REPONSE A L'AVIS DE LA DIRECTION DEPARTEMENTALE  
DES TERRITOIRES DE LA MEUSE DU 09 OCTOBRE 2025 –  
SERVICE ENVIRONNEMENT

PC 055 472 24 F001 – PVA SUR ROUVIER SAS

PROJET AGRIVOLTAIQUE A SAULVAUX

**Note technique – Réponse à la DDT 55**

Photo 1 : Panorama n°02 – Visibilité depuis un chemin rural © Ora environnement

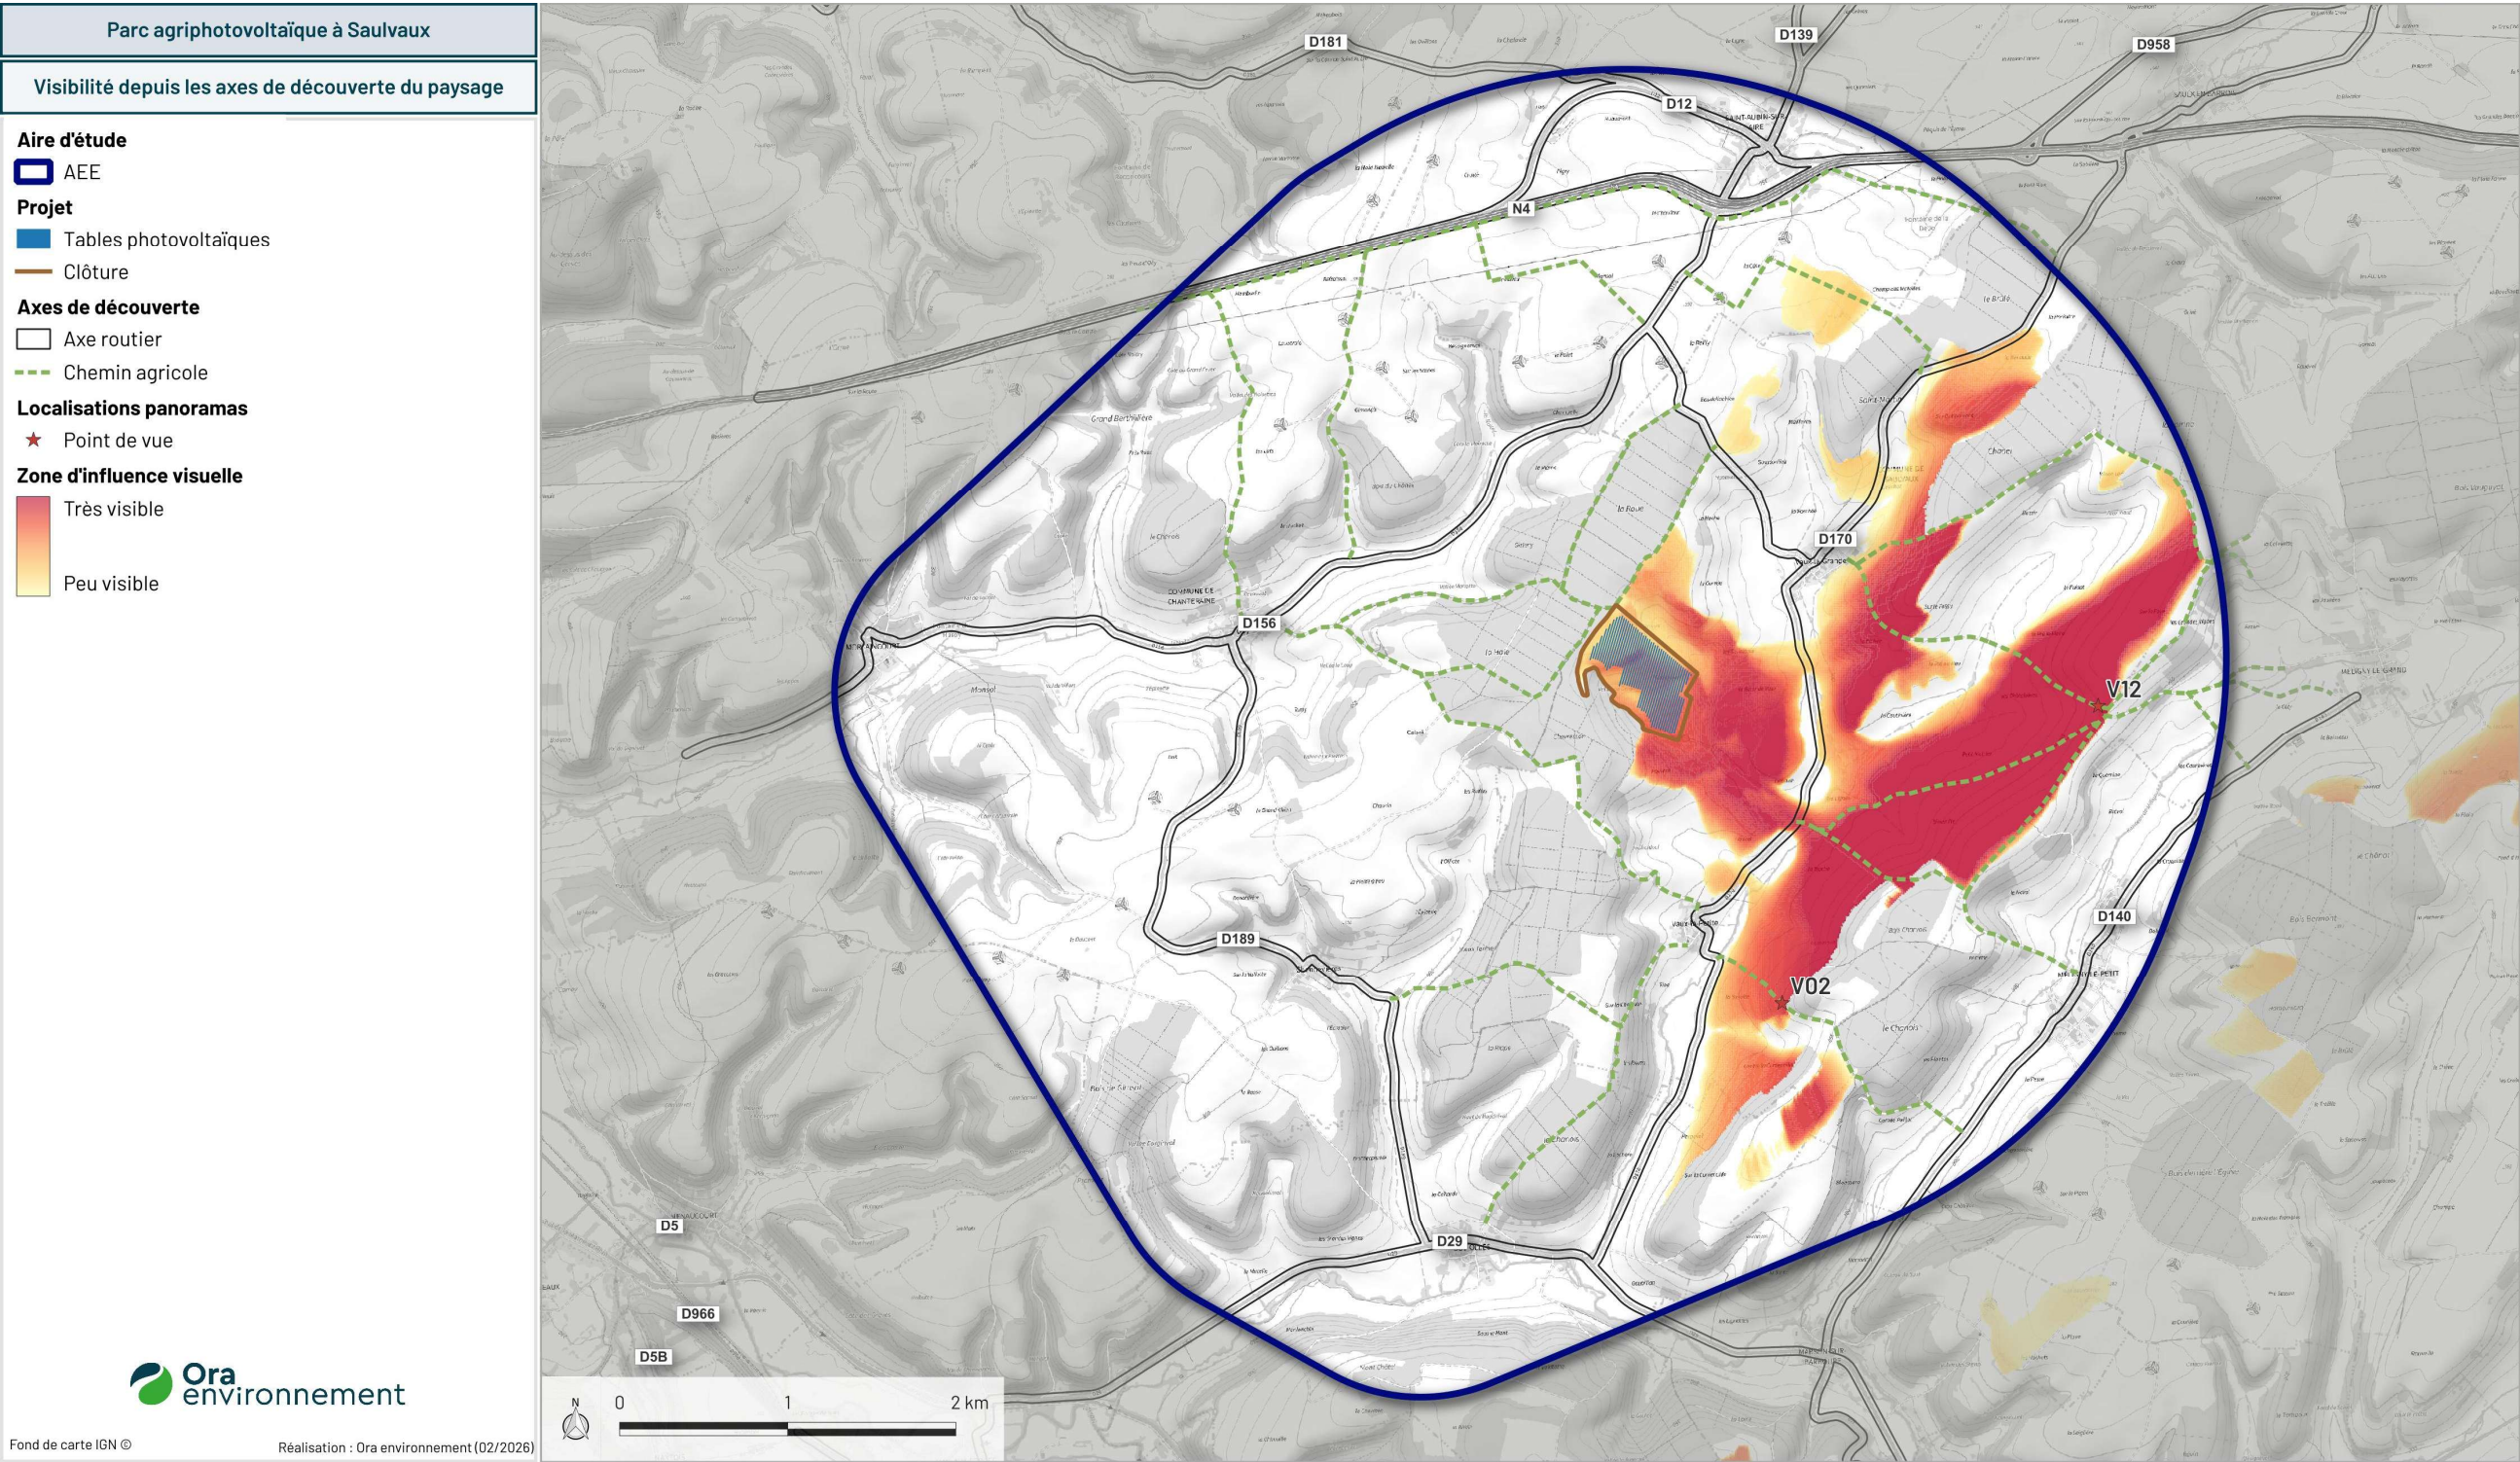
Il convient de noter également que le niveau d'enjeu considéré comme nul pour les voies de circulation douce (page 114) apparaît sous-estimé : il n'y a certes pas de sentier de découverte ou de randonnée répertoriés comme tels, mais les chemins situés sur le coteau opposé sont potentiellement fréquentés par des promeneurs issus des communes proches : ces derniers subiront alors un impact paysager conséquent.

- Rectifier le niveau d'enjeu des voies de circulation douce sur les côteaux,
- Prévoir des mesures d'atténuation de l'impact paysager, de type plantation de haies d'essences locales.

Il n’y a pas spécifiquement de sentiers balisés ou de chemins de grande randonnée dans les aires d’étude. Néanmoins, les riverains sont susceptibles de se promener sur les côteaux, en empruntant les chemins agricoles. La fréquentation est toutefois très réduite.

L’enjeu lié aux voies de circulation douce est qualifié de très faible.

Une partie des chemins agricoles située sur le coteau opposé au projet a des visibilitées fortes sur celui-ci. Néanmoins ces promenades sont très peu fréquentées et la centrale vient compléter un paysage déjà à caractère énergétique du fait de la présence d'éoliennes en arrière-plan.

**L'impact brut sur les chemins ruraux est qualifié de faible à nul.**

Photo 3 : Panorama n°17 – Visibilité depuis un chemin rural sur les hauteurs de Vaux-le-Grande © Ora environnement

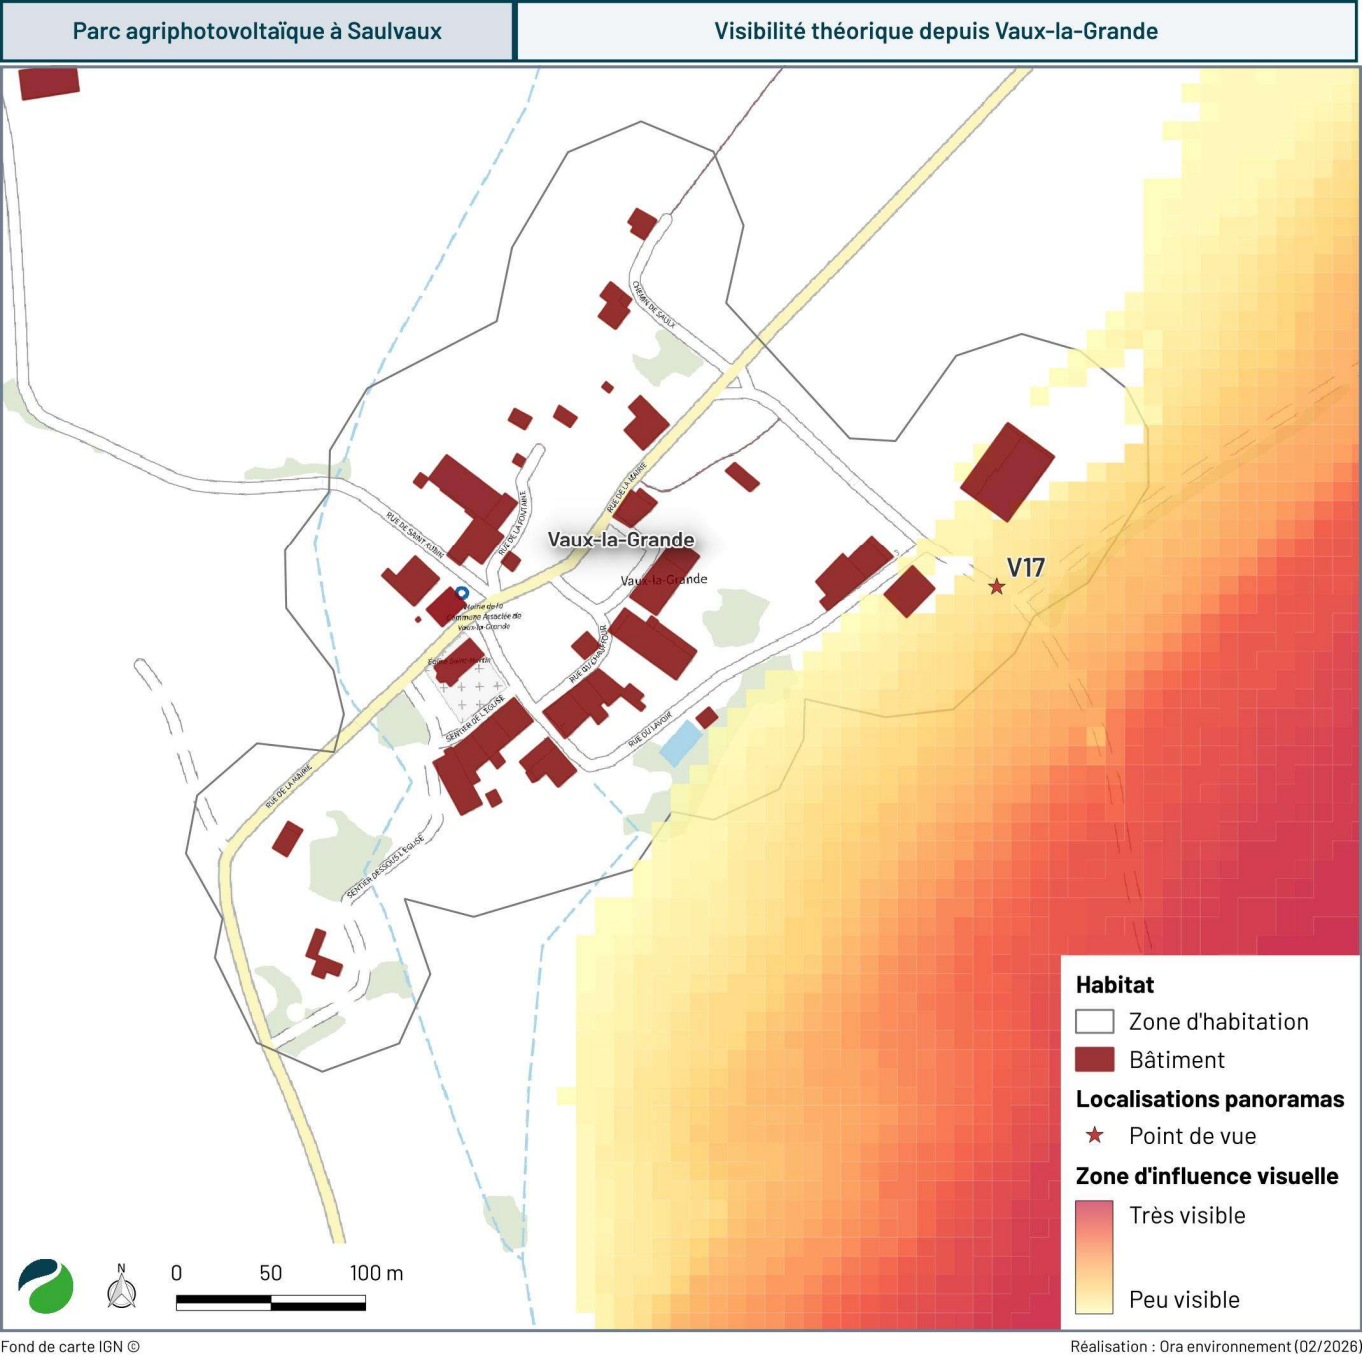
Le caractère préservé de la vallée, et l'impact du projet sur le coteau opposé et sur la frange est de Vaux-la-Grande pourrait justifier quelques mesures d'atténuation de l'impact paysager, de type plantation de haies d'essences locales, qui auront de plus un effet positif sur la biodiversité.

Deux bâtiments uniquement sont concernés par des visibilitées théoriques très partielles sur le projet. Cependant, il s'agit d'un hangar agricole pour l'un et d'une ferme actuellement non habitée pour l'autre dont la façade donnant sur la rue n'a pas de visibilité sur la centrale en raison de la résidence en face. Le point de vue 17 est représentatif d'une vue depuis les hauteurs de Vaux-la-Grande mais pas depuis les maisons qui elles sont préservées de toute vue sur le projet.

L'impact brut depuis les habitations de Vaux-la-Grande est nul.

L'impact brut depuis les hauteurs de la commune de Vaux-la-Grande est qualifié de faible.
